GBMboost – Boosterspulen Umbau

Baugruppenumbau für Hardwareversionen v1.8 und v1.9

Baugruppenumbau für Hardwareversionen v1.8 und v1.9

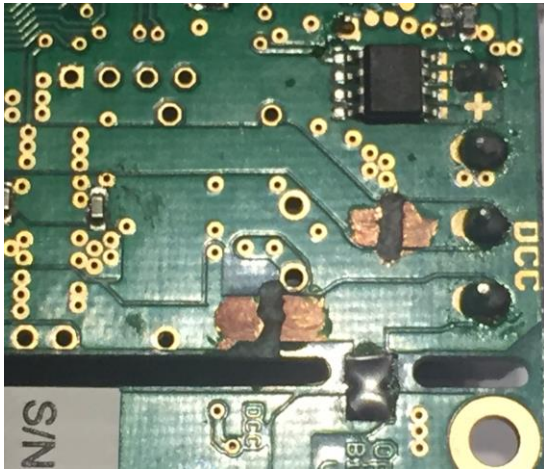
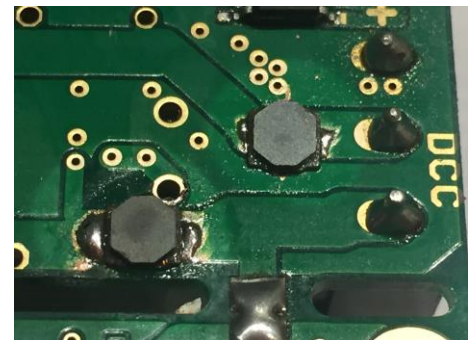
In den beiden DCC-Leiterbahnen (DCC1 und DCC2) auf der Unterseite der GBMboost Platine, werden die beiden Spulen ergänzt.

Mit einem Fräser bzw. Messer müssen die beiden Leiterbahnen durchtrennt werden und ein Abstand von ca. 1-2mm geschaffen werden.

Danach wird auf beiden Seiten der Leiterbahn der grüne Lötstopplack abgekratzt und mit Lötzinn leicht verzinnt.

Die DCC-Leitungen sind rundum mit Masse (GND) umschlossen. Je nach Arbeitsqualität kann es passieren, dass hier ebenfalls Lötstopplack entfernt wurde. Das freiliegende Kupfer kann später mit dem Bauteil in Berührung kommen und einen Kurzschluss gegen DCC produzieren. Um diese Fehlerquelle zu vermeiden, bietet es sich an die Masse rund um die freiliegenden DCC-Flächen mit dem Fräser bzw. Messer zu entfernen.

Dadurch können die beiden Spulen freiliegend auf die PADs aufgesetzt werden und an beiden Seiten mit dem LötKolben verlötet werden.
